Gara comunitaria a procedura aperta, ai sensi dell'art. 54 del D.Lgs. n. 163/2006, ai sensi dell'art. 26 della L. n. 488/1999 e s.m.i., del D.M. 24 febbraio 2000, dell'art. 58 della L. n. 388/2000, del D.M. 2 maggio 2001, per la fornitura di Angiografi fissi e Archi a C mobili, servizi connessi, dispositivi e servizi opzionali per le Pubbliche Amministrazioni - in n. 2 (due) lotti, di cui al Bando pubblicato sulla G.U.U.E. serie S 83 del 29/04/2011 e sulla G.U.R.I. n. 50 del 29/04/2011, nonché all'Avviso di rettifica pubblicato sulla G.U.U.E. S 117 del 21/06/2011 e sulla G.U.R.I. n. 72 del 20/06/2011

Di seguito sono riportate le “rettifiche” e le “errata corrige” alla documentazione della gara in epigrafe, nonché le risposte alle richieste di chiarimenti pervenute alla data di pubblicazione dell'avviso di rettifica.

RETTIFICHE ALLA DOCUMENTAZIONE DI GARA

- C) Nell'Allegato 5 C - Protocollo per l'esecuzione delle prove funzionali la sezione nel paragrafo 5.2 Archi a C mobili, che segue:

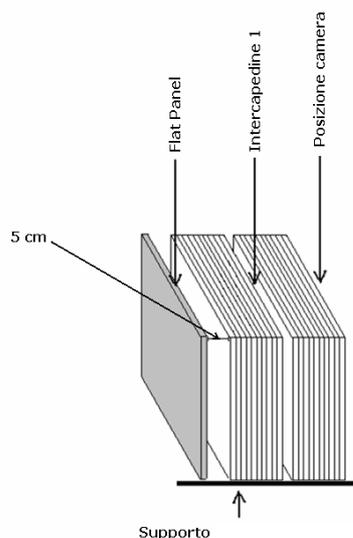
Posizionare l'arco a C con il Flat Panel Detector posizionato verso il basso e la sorgente radiogena verso l'alto. Appoggiare il fantoccio a slab di PMMA direttamente sul Flat Panel Detector, avendo cura di lasciare un'intercapedine a metà dello spessore del fantoccio di PMMA, (intercapedine 1), per inserire il Test Object. L'intercapedine 1 va realizzata con degli spessori di PMMA.

In relazione alle prove funzionali da effettuarsi con gli archi mobili per scopia, dato l'elevato peso del fantoccio da 20-25cm di PMMA (approssimativamente 20-25 kg), si richiede che le prove funzionali possano essere svolte eventualmente con proiezioni laterali, mantenendo le distanze indicate nel capitolato in modo da non alterare i risultati, ma poggiando il fantoccio su un apposito sostegno (ad esempio un piano radiotrasparente).

Deve intendersi così sostituita:

Fissare su un supporto ed in posizione verticale (vedasi immagine seguente) il fantoccio a slab di PMMA. Procedere alle misure di dose fissando la camera a ionizzazione sulla superficie di ingresso del fantoccio al centro del fascio di irradiazione. Per le valutazioni di qualità di immagine l'oggetto test deve essere posizionato al centro del fantoccio di PMMA (intercapedine 1).

Posizionare l'Arco a C a 90° per eseguire proiezioni laterali (vedasi immagine seguente). Laddove modificabile la distanza fuoco-detettore deve essere posta pari circa 100 cm.
